**AVIS RELATIF À LA PROTECTION
CONTRE LES EVENTUELS EFFETS NOCIFS ET NUISANCES
PROVOQUÉS PAR LES RAYONNEMENTS NON IONISANTS
GÉNÉRÉS PAR DES ANTENNES ÉMETTRICES STATIONNAIRES**

Commune : HOUFFALIZE - Exploitant : CITYMESH

Référence exploitant : LX06444_A

Rapport n° 3878 / 2024

Figure 1 : Vue en plan des lieux de séjour et des points de contrôle

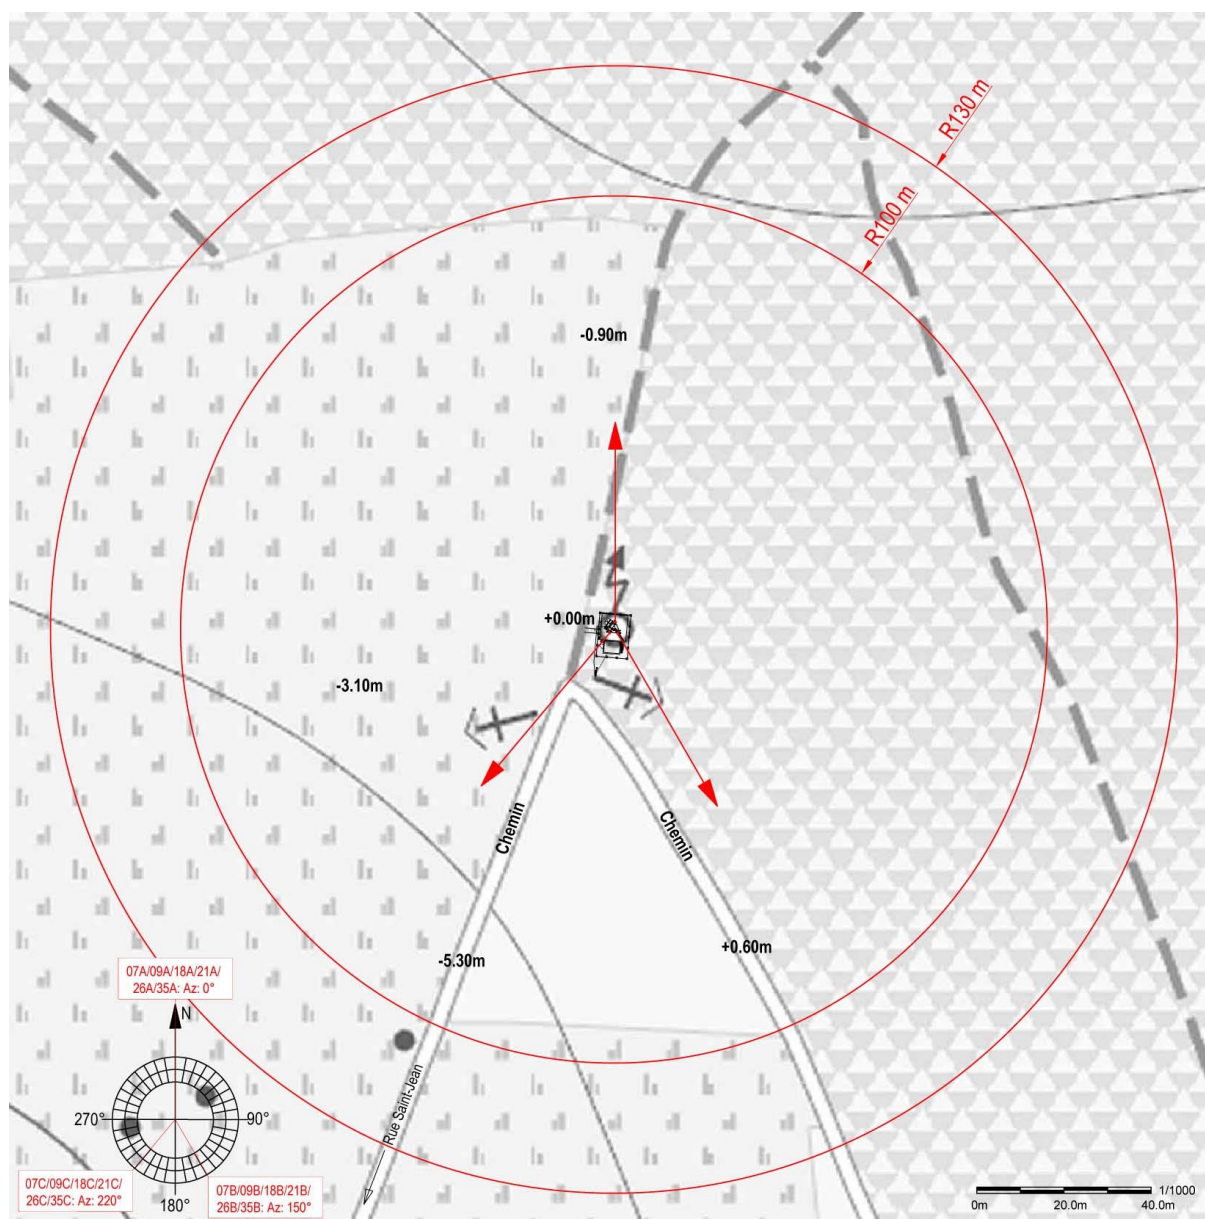
N° point de contrôle	LS	Atténuation (dB)	Indice d'exposition relatif à la limite par installation IE_i
Aucun lieu de séjour ne se trouve dans la zone où la limite d'immission pourrait être atteinte

En ce qui concerne les antennes de l'installation mentionnées dans le tableau 1, la distance maximale à laquelle la limite pourrait être atteinte, à l'extérieur, est égale à 106,7 m. S'il n'y a pas de LS à une distance inférieure, les antennes respectent forcément la limite d'immission.

Dans le cas des LS situés à l'intérieur des bâtiments, une atténuation d'obstacle est prise en compte et il en résulte que la distance maximale à laquelle la limite pourrait être atteinte se réduit à 75,6 m.

Figure 2 : Vue en plan des installations d'antennes dans un rayon de 300 mètres autour de l'installation faisant l'objet de la demande d'avis

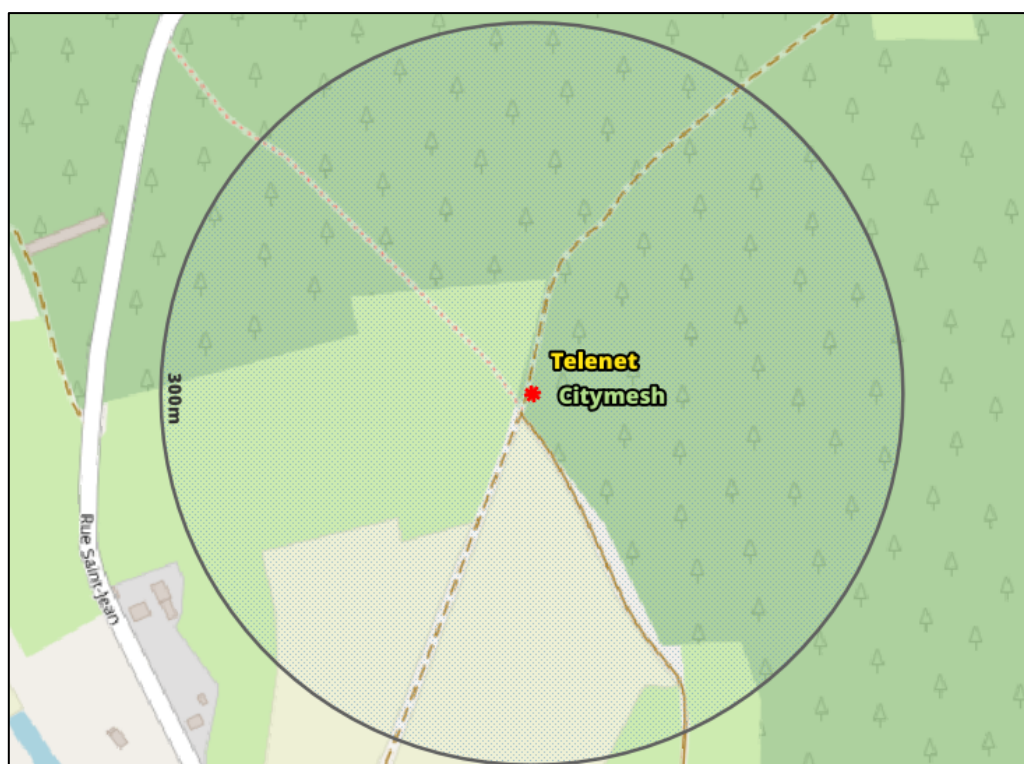
- a) il y a au plus 4 installations d'antennes émettrices stationnaires présentes dans la zone d'évaluation de 300 mètres de rayon représentée dans la figure 2, y inclus l'installation référencée dans le paragraphe 2 : la limite cumulative définie à l'article 4, §2 du décret est nécessairement respectée dans les lieux de séjour à l'intérieur de la zone d'évaluation de 300 mètres de rayon ;

- b) il y a exactement 5 installations d'antennes émettrices stationnaires présentes dans la zone d'évaluation de 300 mètres de rayon représentée dans la figure 2, y inclus l'installation référencée dans le paragraphe 2 et il existe, pour 3 ou 4 de ces installations, un avis attestant le respect de la limite abrogée de 3 V/m : la limite cumulative définie à l'article 4, §2 du décret est nécessairement respectée dans les lieux de séjour à l'intérieur de la zone d'évaluation de 300 mètres de rayon ;

- c) dans tous les autres cas, il a été vérifié que la limite cumulative définie à l'article 4, §2 du décret n'est pas dépassée dans les lieux de séjour sur base du nombre d'installations localisées dans la zone d'évaluation de 300 mètres de rayon représentée dans la figure 2, de leur localisation ainsi que des données inscrites dans la figure 1 et au paragraphe 4 du présent avis et dans les avis attestant le respect de la limite par installation ou de la limite abrogée de 3 V/m relatifs aux autres installations reprises dans la figure 2.

Compte tenu des considérations ci-dessus, il apparaît que l'intensité du rayonnement électromagnétique généré, dans les lieux de séjour situés dans un rayon de 300 mètres autour de l'installation référencée dans le paragraphe 2, par l'ensemble des antennes émettrices stationnaires de l'ensemble des exploitants du même site d'antennes émettrices stationnaires respecte la limite fixée à l'article 4, § 2 du décret.
